**AVIS RELATIF À LA PROTECTION
CONTRE LES EVENTUELS EFFETS NOCIFS ET NUISANCES
PROVOQUÉS PAR LES RAYONNEMENTS NON IONISANTS
GÉNÉRÉS PAR DES ANTENNES ÉMETTRICES STATIONNAIRES**

Commune : DISON - Exploitant : ORANGE

Référence exploitant : 144L1_3/ 30622L1_1/ 40622L1_1/ 50622L1_1

Rapport n° 1293 / 2024

Figure 1 : Vue en plan des lieux de séjour et des points de contrôle

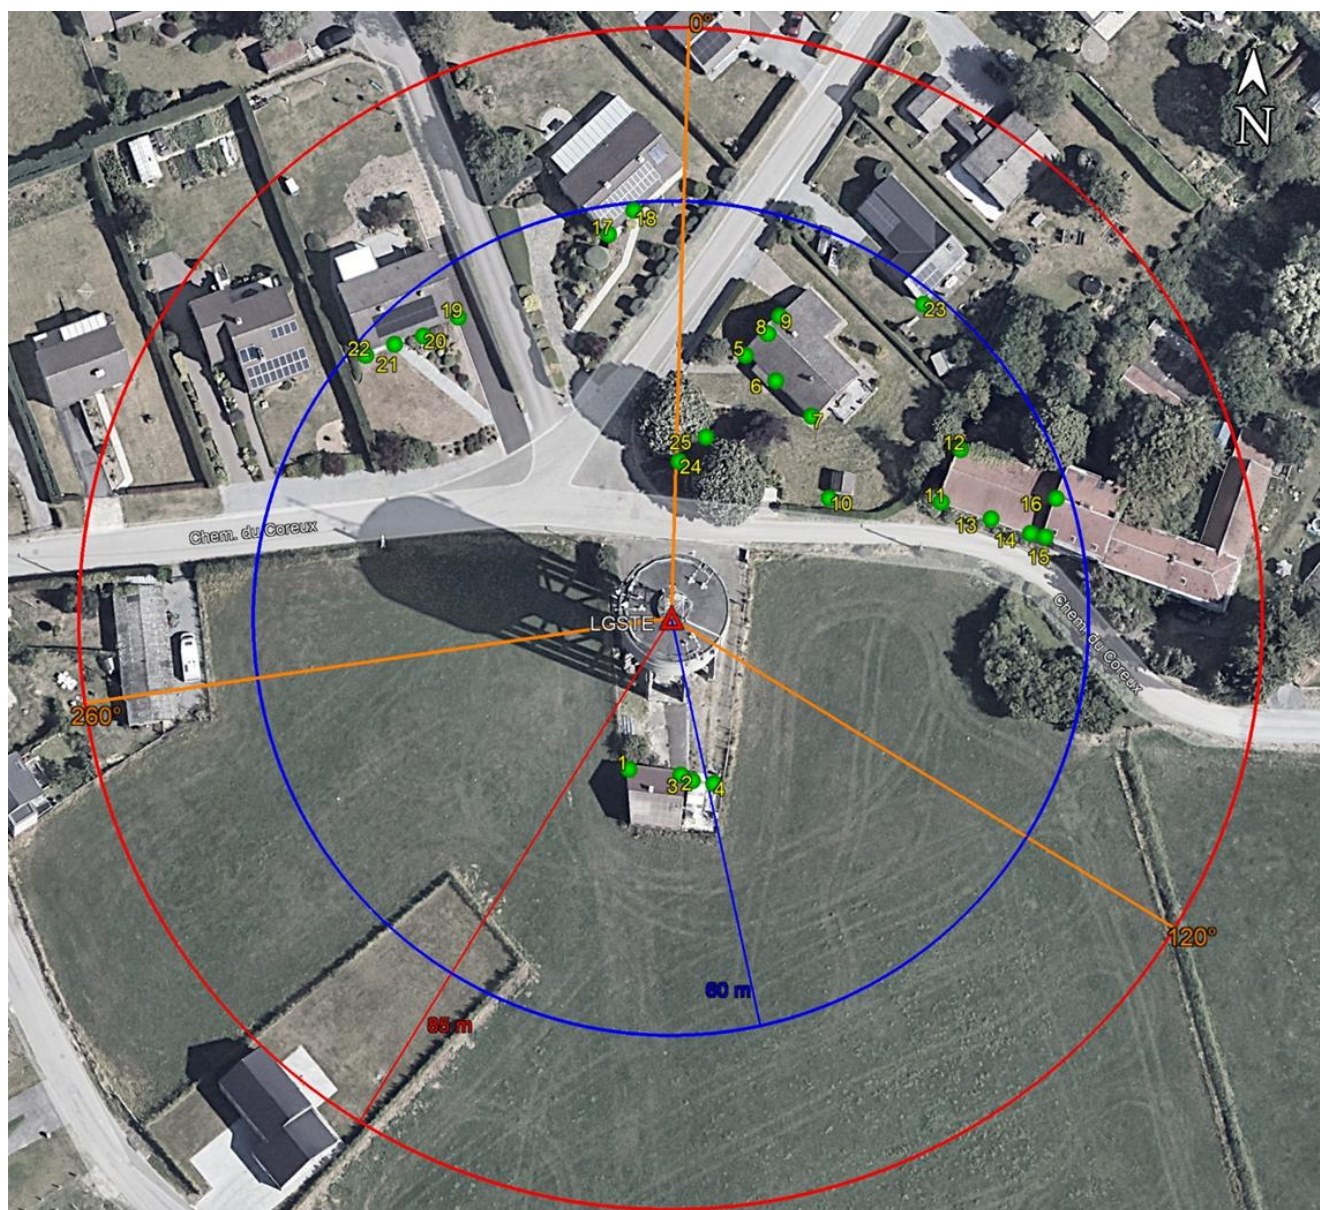
- le numéro du point de contrôle repris sur un des plans de la figure 1;
- le numéro du LS dans lequel se trouve le point de contrôle de la 1^{ère} colonne ;
- l'atténuation d'obstacle prise en compte pour le calcul de l'indice d'exposition dans le LS ;
- le résultat du calcul de l'indice d'exposition.

N° point de contrôle	LS	Atténuation (dB)	Indice d'exposition relatif à la limite par installation IE_i
18	LS17	3,0	0,015
25	LS24	0,0	0,015
17	LS17	3,0	0,015
9	LS5	3,0	0,013
5	LS5	3,0	0,012
8	LS5	3,0	0,012
24	LS24	0,0	0,011
6	LS5	3,0	0,011
7	LS5	3,0	0,007
23	LS23	3,0	0,006
15	LS11	3,0	0,006
19	LS19	3,0	0,006
16	LS11	3,0	0,005
20	LS19	3,0	0,005
22	LS19	3,0	0,005
21	LS19	3,0	0,005
14	LS11	3,0	0,005
13	LS11	3,0	0,004
12	LS11	3,0	0,003
11	LS11	3,0	0,002
10	LS10	3,0	0,002
4	LS1	3,0	0,001
3	LS1	3,0	0,001
2	LS1	3,0	0,001
1	LS1	3,0	0,000

En ce qui concerne les antennes de l'installation mentionnées dans le tableau 1, la distance maximale à laquelle la limite pourrait être atteinte, à l'extérieur, est égale à 84,6 m. S'il n'y a pas de LS à une distance inférieure, les antennes respectent forcément la limite d'immission.

Dans le cas des LS situés à l'intérieur des bâtiments, une atténuation d'obstacle est prise en compte et il en résulte que la distance maximale à laquelle la limite pourrait être atteinte se réduit à 59,9 m.
